Anlage 4

**Ahrensburg B-Plan 81a**  
**Stellungnahme/Textteilvorschläge**

#### **Außenwohnbereiche in den Gebieten A1, A2 und A3**

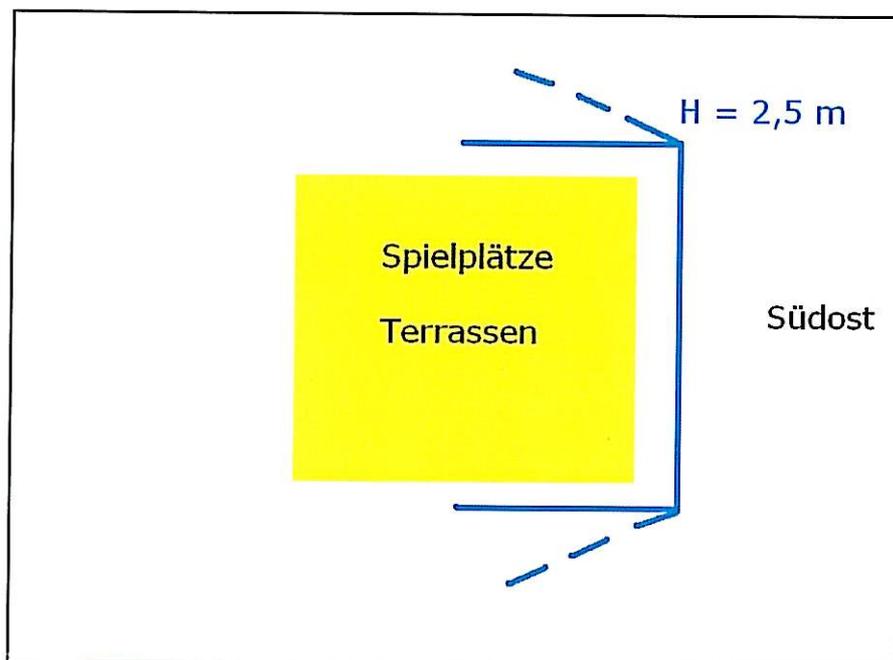
Zum Schutz der Außenwohnbereiche in den Bereichen A1, A2 und A3 ist eine geschlossene Lärmschutzkonstruktion auf jedem Grundstück entlang der südöstlichen B-Plangrenze oder den davor verlaufenden Baugrenzen gemäß Planteil A zu errichten. Die Lärmschutzkonstruktion muss eine Höhe von mindestens  $h = 3$  m über Schienenoberkante haben und kann auch aus

einem Gebäude bestehen. Das erforderliche bewertete Schalldämm-Maß der Konstruktion muss  $R_{w,R} \geq 20$  dB betragen. Das erforderliche bewertete Schalldämm-Maß von  $R_{w,R} \geq 20$  dB wird praktisch von allen geschlossenen Materialien, wie z.B. Glas, Plexiglas, geschlossene Verbretterung, Stahl- und Alublech, erreicht

*Anmerkung: Dieser erste Absatz ist dann wohl überflüssig, wenn Sie nur den Lärmschutz fordern können, der im zweiten, folgenden Absatz aufgeführt ist.*

Solange die vor beschriebene Konstruktion nicht vollständig geschlossen auf der B-Plan- oder Baugrenze vorhanden ist, oder durch einen Einzelnachweis die Einhaltung des  $OW_{Tag} = 60$  dB(A) für die Außenwohnbereiche nicht nachgewiesen ist, müssen nach Südosten ungeschützte Außenwohnbereiche in den Gebieten A1, A2 und A3 im Nahbereich durch eine Lärmschutzkonstruktion mit einer Höhe von 2,5 m

geschützt werden. Spielplätze und Terrassen sind hierbei U- oder trapez-förmig auf 100% ihrer Ränder in Richtung Südost (Gleise) und jeweils 50% ihrer hieran anschließenden Seiten, z.B. mit einer Lärmschutzwand zu versehen (vgl. nebenstehende Skizze). Von den vorgegebenen Abmessungen kann abgewichen werden, wenn durch einen Einzelnachweis für jeden Punkt des Außenwohnbereichs eine Pegelminderung von ca. 5 dB(A) sichergestellt ist.
